### PROJEKTIMUUDATUSED

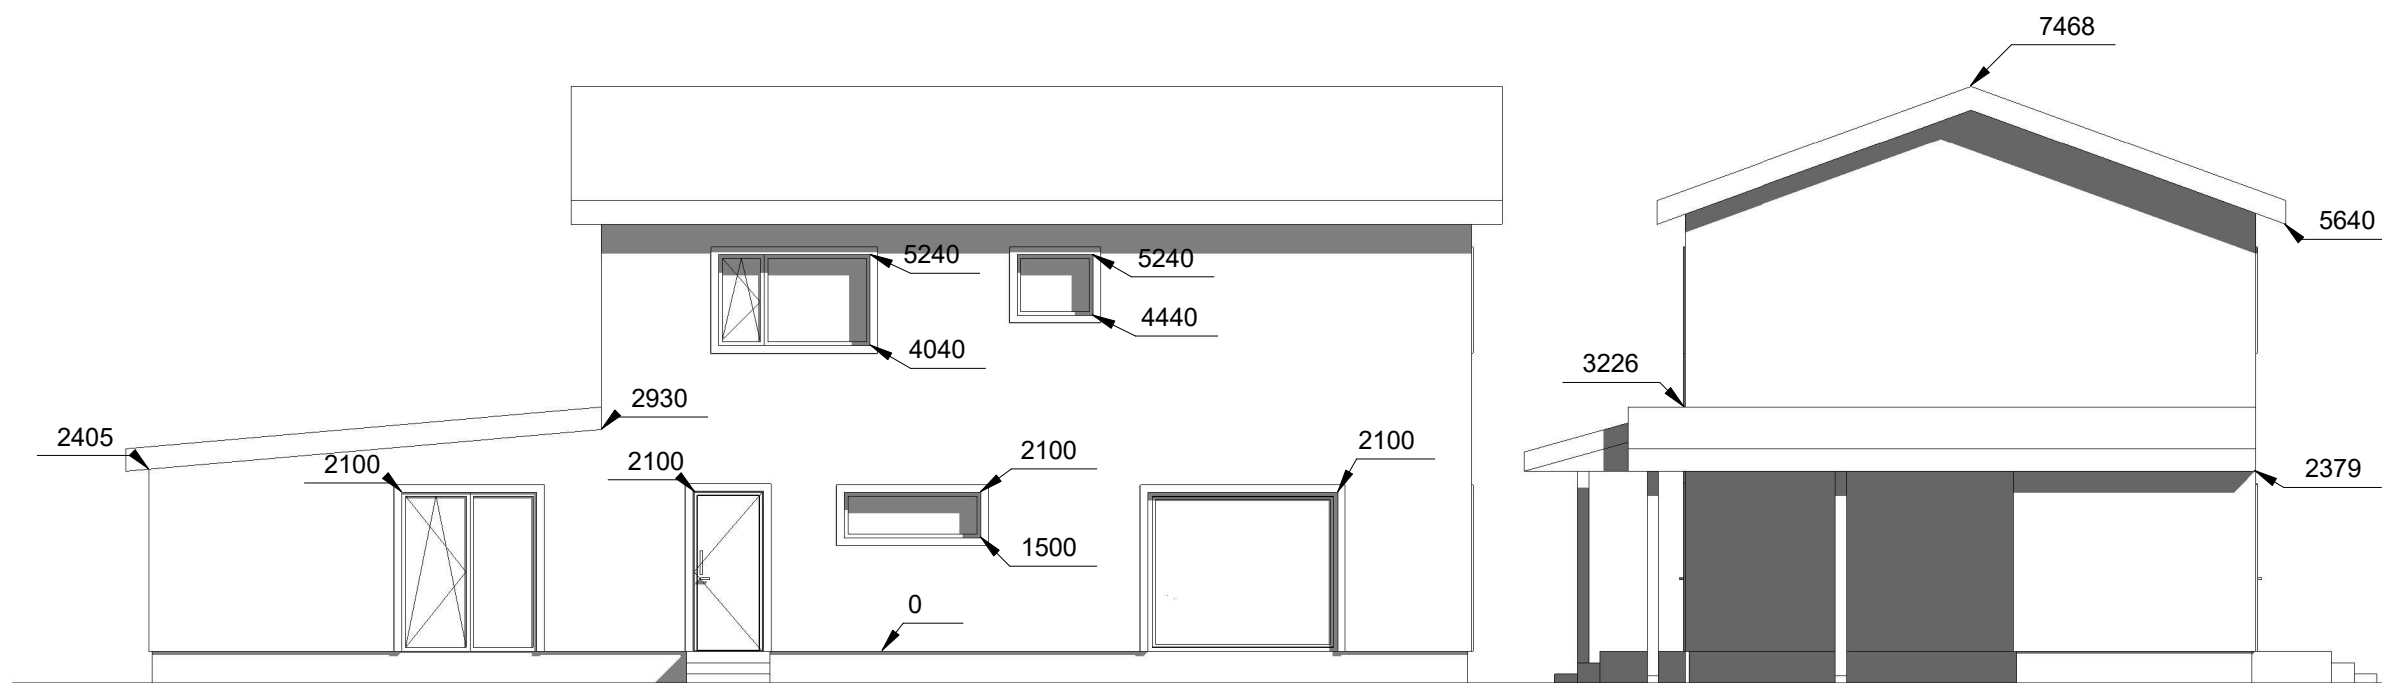
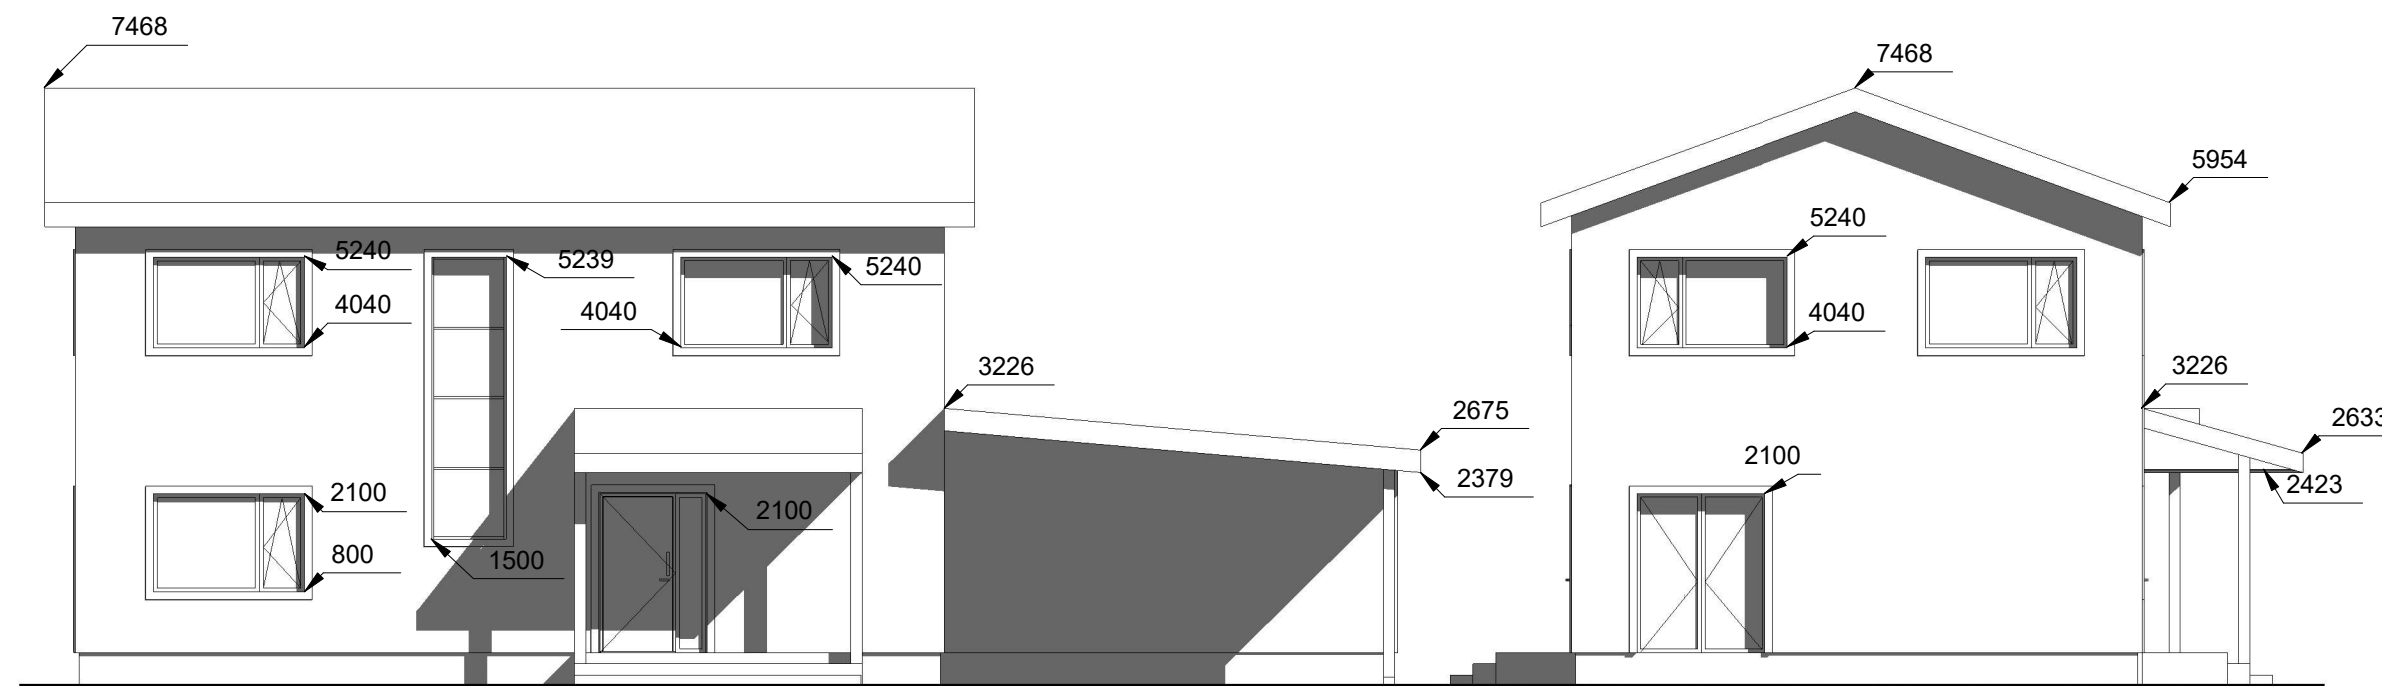
- 1. korruse kõrgus 2.8m
- 2. korruse kõrgus 2.5m
- Hoone uus kõrgus 7.468 m
- Katlaruumi asemel garderoob
- WC/Duširuum ja tehniline ruum projekteeritud eesruumi asemele
- Sauna ei projekteeritud
- Köök projekteeritud leili- ja pesuruumi asemele
- Akende uued mõõtmed 1. korrusel:  
A-2 (2.1x2.5m) A-6 (2.0 x1.3m)  
A-4 akent ei projekteeritud
- Katlaruumi ust ei projekteeritud
- Trepi uus pikkus 3.307 m
- 2. korrusel projekteeritud  
magamistuppa lisaaken (2.0x1.3m)
- Korstnat ei projekteeritud
- Sokli viimistluse muutus
- Horisontaalne voodrilaud helesinine  
"Tikkurilla Facade Colour Card" NR.  
4899
- Kuur muutus abiruumiks,  
vundamendilahendus ühtne  
üldlahenduse  
madalvundamendilahendusega.
- Abiruumi fassaad muutus majaga  
samale tasandile, ühtlasi abiruum  
laiendatud.
- Abiruumi katuse uus kõrgus 2.34 m  
räästani
- Abiruumi uks klaasist, ava 2100x1800
